Oggetto: comunicazione di avvio del procedimento e indizione ai sensi ex artt. 7 e 14 comma 2 della legge n. 241/90 della Conferenza di Servizi decisoria in forma semplificata modalità asincrona per l'approvazione ai sensi dell'art. 158-bis del D.L.vo 152/2006 del Progetto di Fattibilità Tecnico-Economica "SOSTITUZIONE/POTENZIAMENTO RETE IDRICA DI VIA LONGA NEL TERRITORIO DEL COMUNE DI ALMENNO SAN BARTOLOMEO (BG)", l'acquisizione del titolo abilitativo, la dichiarazione di pubblica utilità e deposito atti.

**Oggetto: AVVIO DEL PROCEDIMENTO E INDIZIONE CONFERENZA DI SERVIZI PER LA
"SOSTITUZIONE / POTENZIAMENTO DELLA RETE IDRICA IN VIA LONGA, NEL
TERRITORIO DEL COMUNE DI ALMENNO SAN BARTOLOMEO (BG)"**
**- Coordinamento relativo alla rete gas-metano urbana in esercizio, ubicata nel
Comune di ALMENNO SAN BARTOLOMEO (BG) -**

Oggetto: Vostro prot. n. 5647 del 28/08/2026 - Conferenza di Servizi decisoria in forma semplificata modalità asincrona per l'approvazione ai sensi dell'art. 158-bis del D.L.vo 152/2006 del Progetto di Fattibilità Tecnico-Economica "SOSTITUZIONE/POTENZIAMENTO RETE IDRICA DI VIA LONGA NEL TERRITORIO DEL COMUNE DI ALMENNO SAN BARTOLOMEO (BG)", l'acquisizione del tit

A - Estratto planimetrico con indicazione della rete gas-metano esistente nel Comune di Almenno S. Bartolomeo;
B - Planimetria delle opere di progetto per la sostituzione della rete idrica in Via Longa – ALMENNO S. BART.

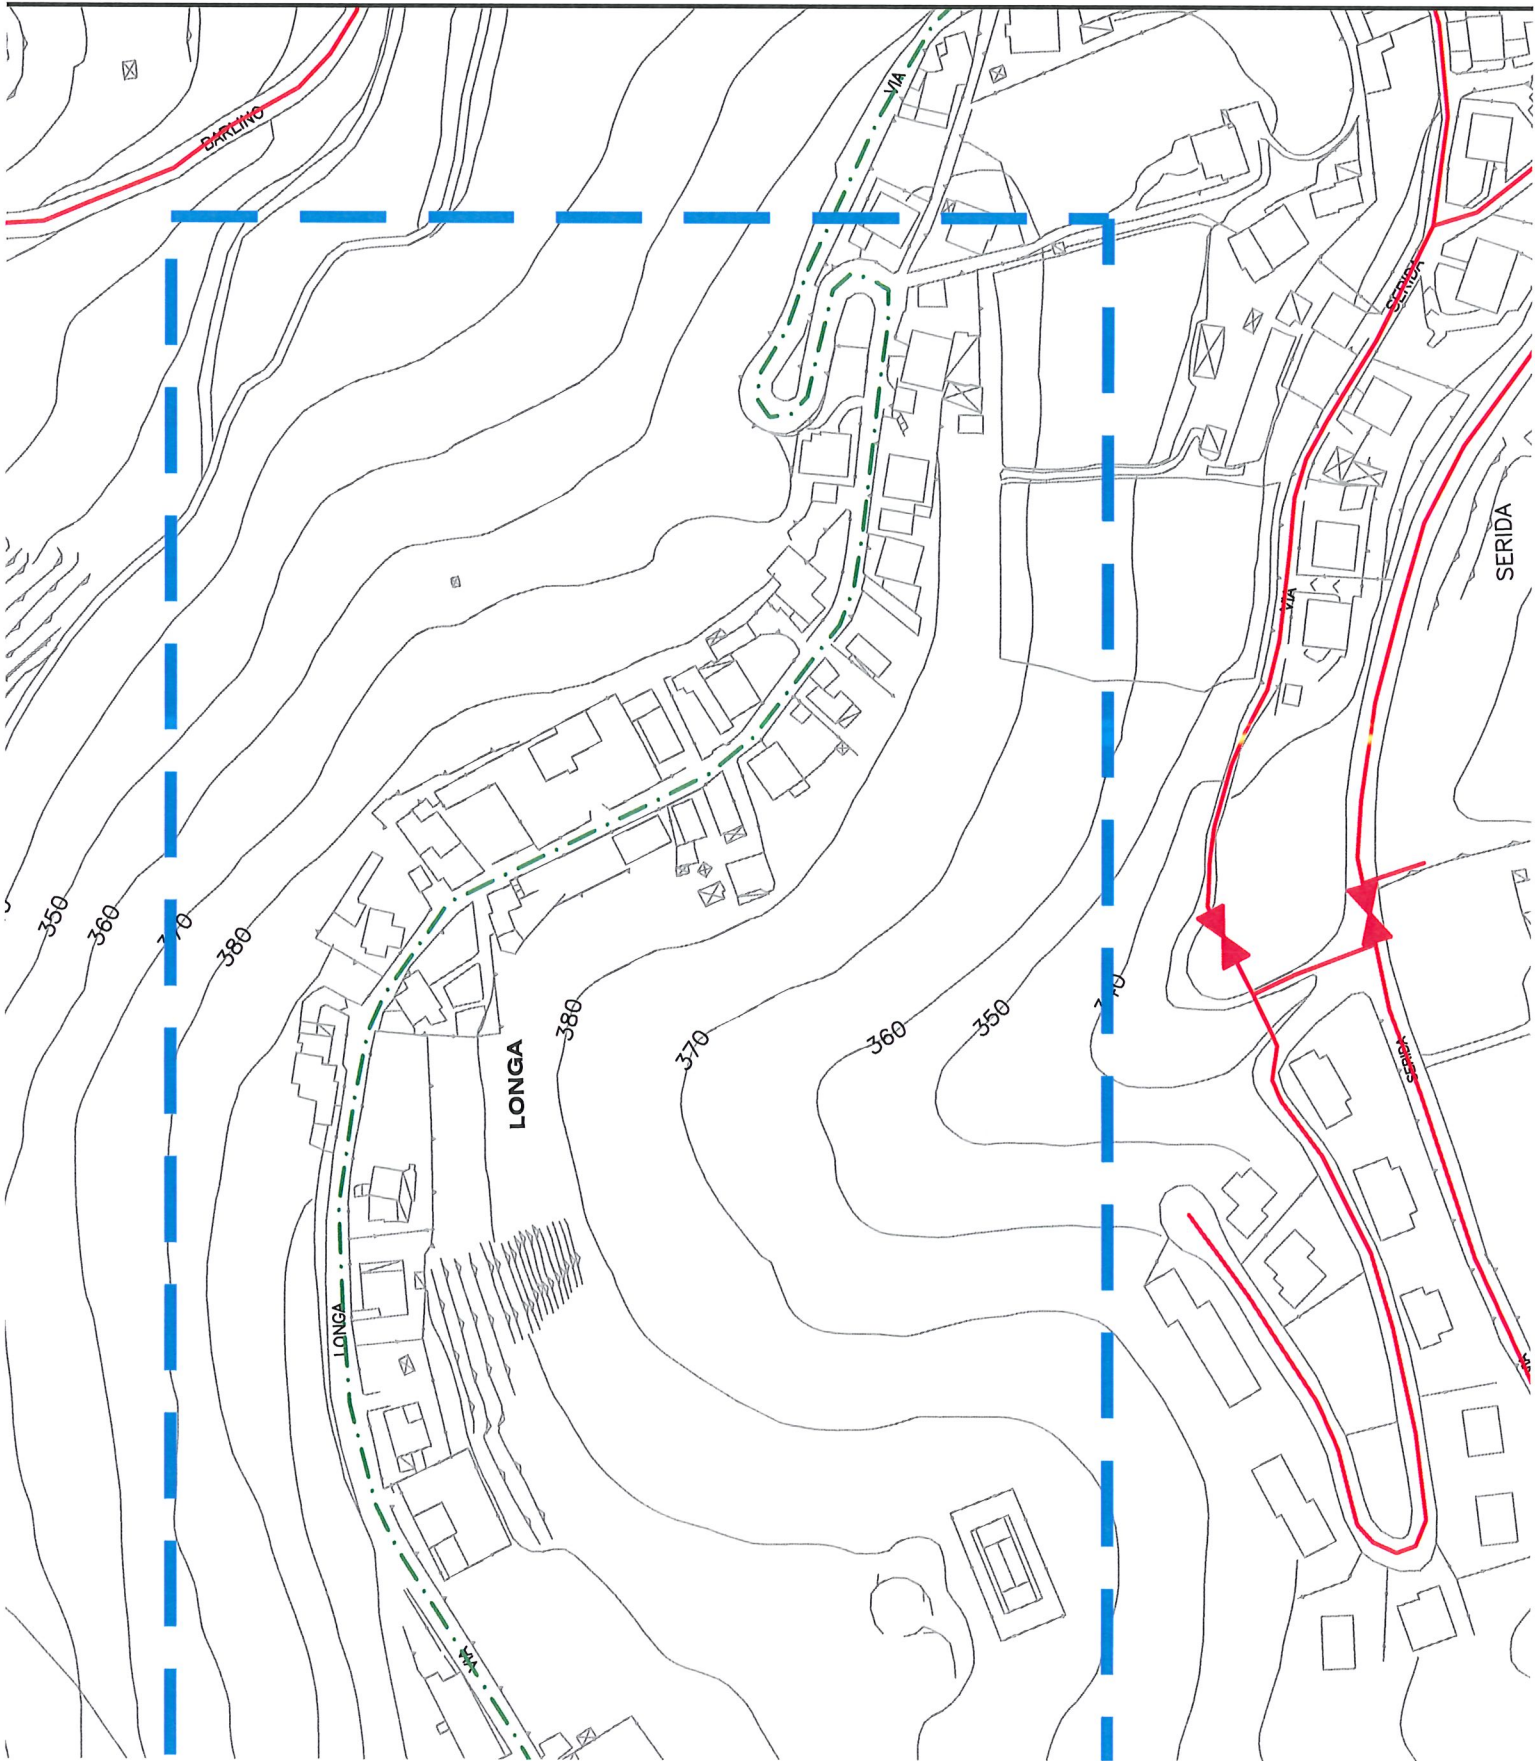
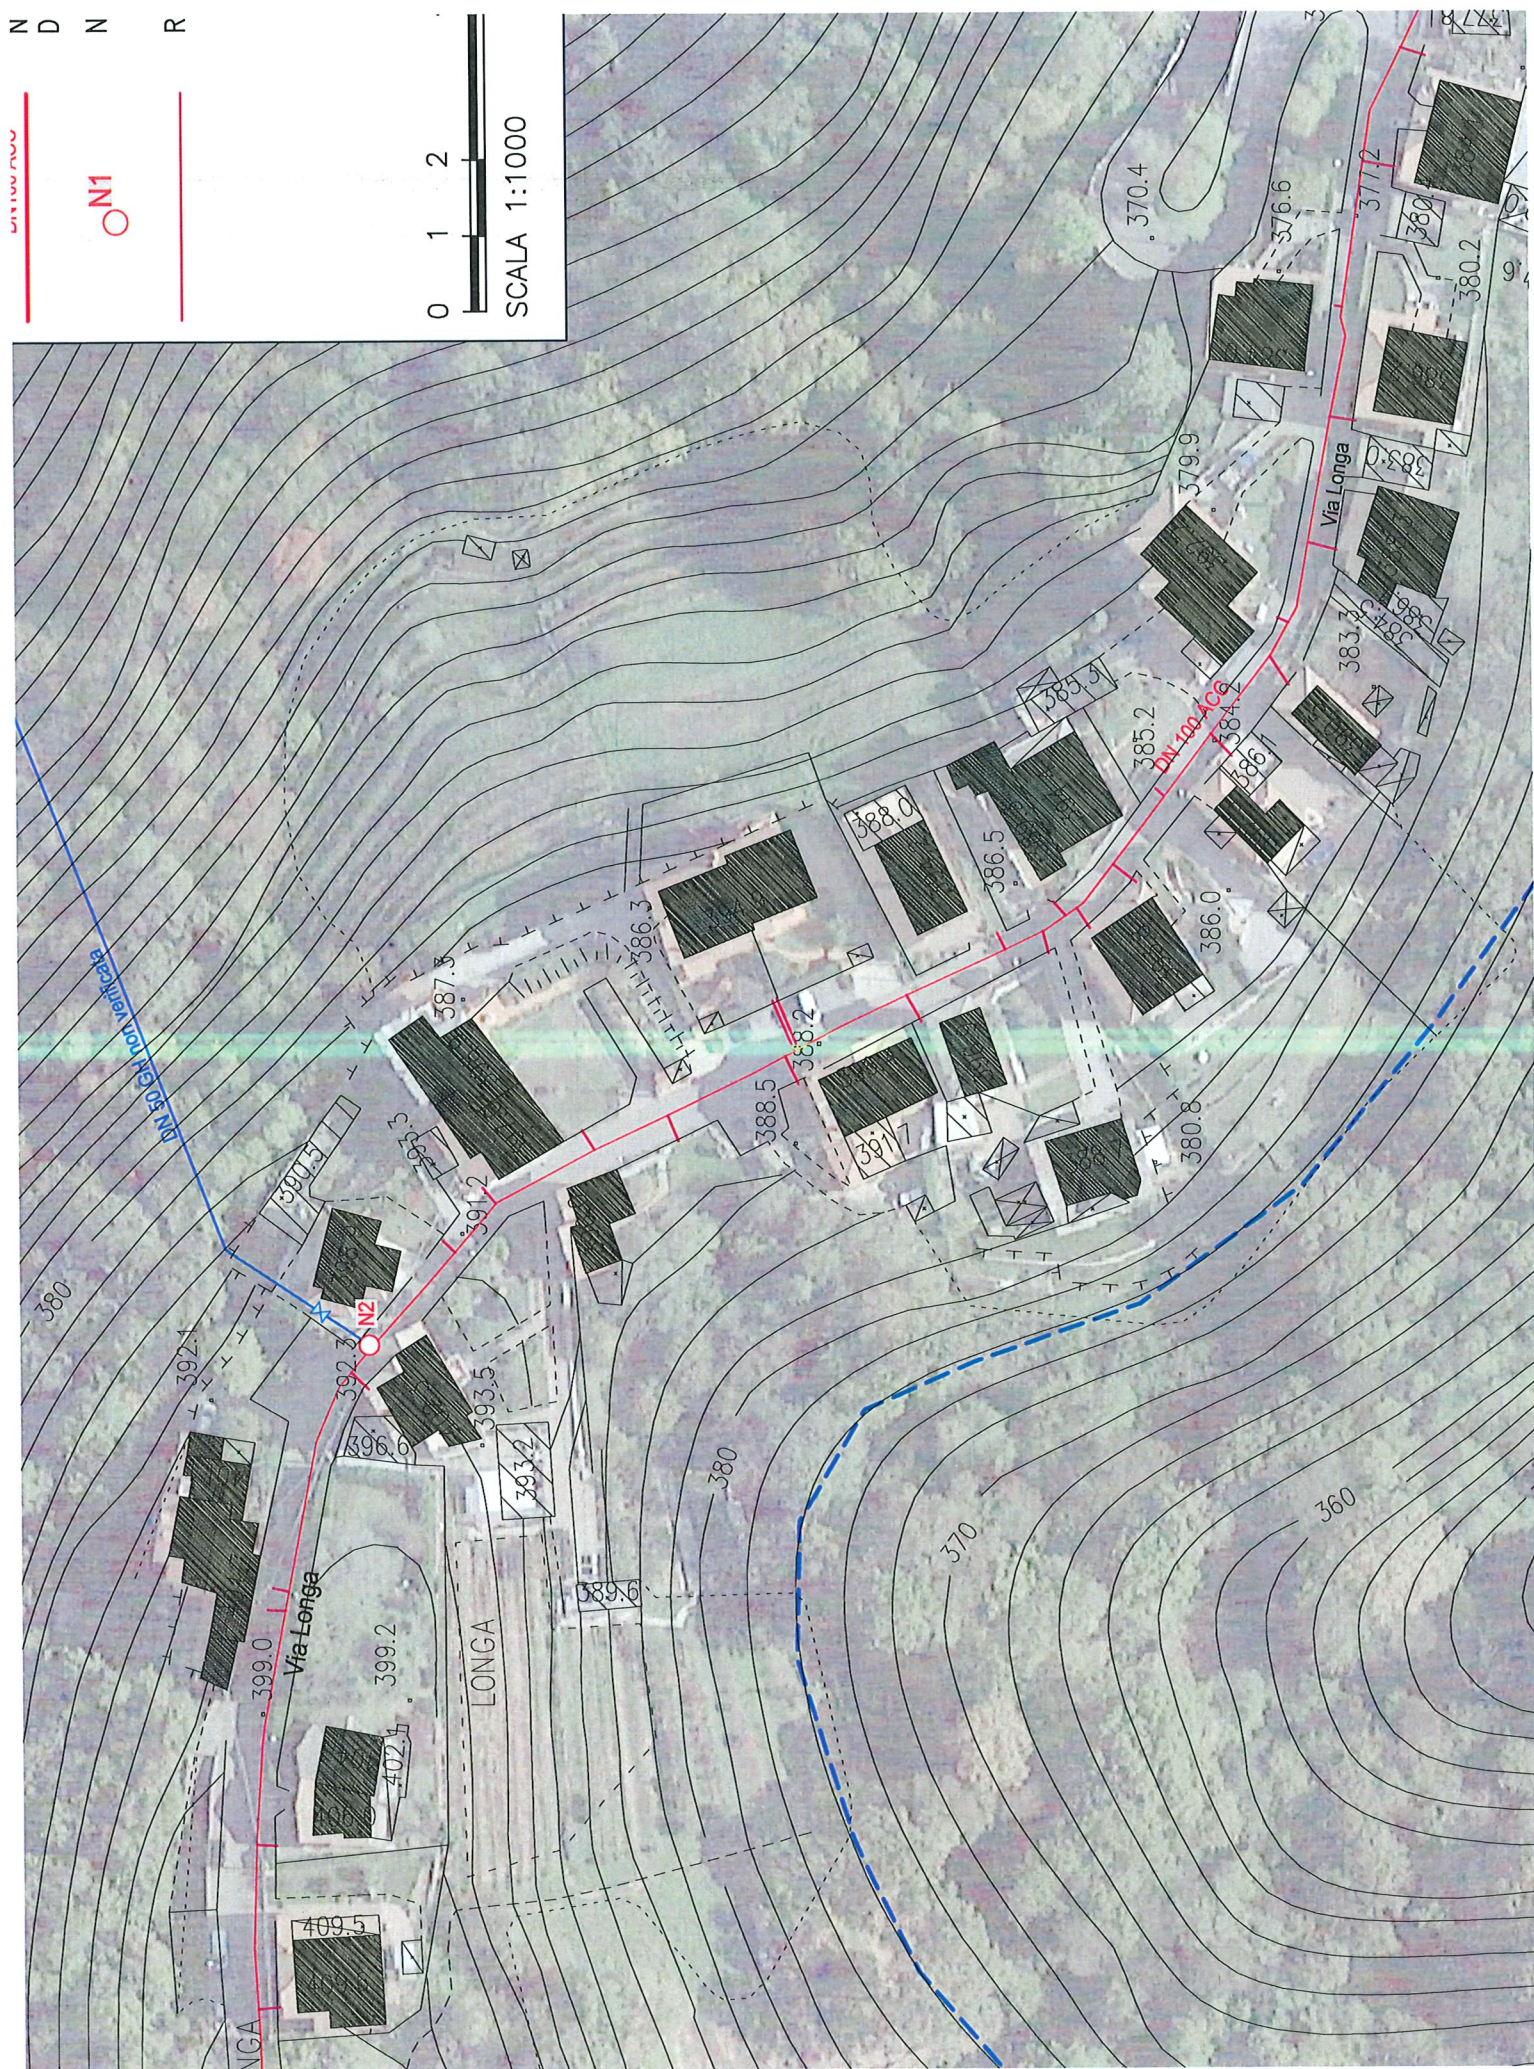
In riferimento a quanto in oggetto, la scrivente Condotte Nord S.p.A., quale azienda concessionaria del pubblico servizio di distribuzione del gas-metano mediante reti urbane nel territorio comunale di **ALMENNO SAN BARTOLOMEO (BG)**, relativamente alla Vs. comunicazione Prot. n.5647, ricevuta tramite PEC in data 28-08-2026, avendo preso visione della documentazione messa a disposizione sul sito internet, segnala che le opere progettate potrebbero interferire con le condotte gas-metano M.P. e B.P. esistenti, come meglio evidenziato nell'estratto planimetrico allegato.

Il rapporto dell'elaborato grafico non permette una localizzazione quotata delle tubazioni esistenti, determinando un grado di affidabilità appena sufficiente, conseguentemente sarà indispensabile, prima di dar corso ai lavori, contattare il nostro ufficio tecnico della sede di BERGAMO – Via Foro Boario, 3 – telefono 035-4220156 int. 4 (da lunedì a venerdì dalle ore 08,30 alle ore 17,30), per concordare l'intervento di ns. incaricati tecnici in grado di localizzare in sito la presenza e la profondità delle ns. tubazioni gas metano in esercizio.

Per completezza formale segnaliamo che nella maggior parte dei tratti dove sono esistenti contemporaneamente le tubazioni gas M.P. e B.P., tali condotte sono solitamente posate sovrapposte, inoltre si rammenta a Codesto Spettabile Ente che le nuove opere interrato, dovranno essere posizionate ad una distanza minima orizzontale pari a 0,50 m. dalla rete gas-metano esistente e secondo le norme di sicurezza vigenti nel D.M. 16-04-2008 e s.m.i., relative alla posa ed esercizio delle reti di distribuzione gas-metano con densità non superiore a 0,8, in particolare non dovranno essere posate in sovrapposizione al tubo gas-metano esistente, al fine di garantire la manutenzione ordinaria/straordinaria che si rendesse eventualmente necessaria.
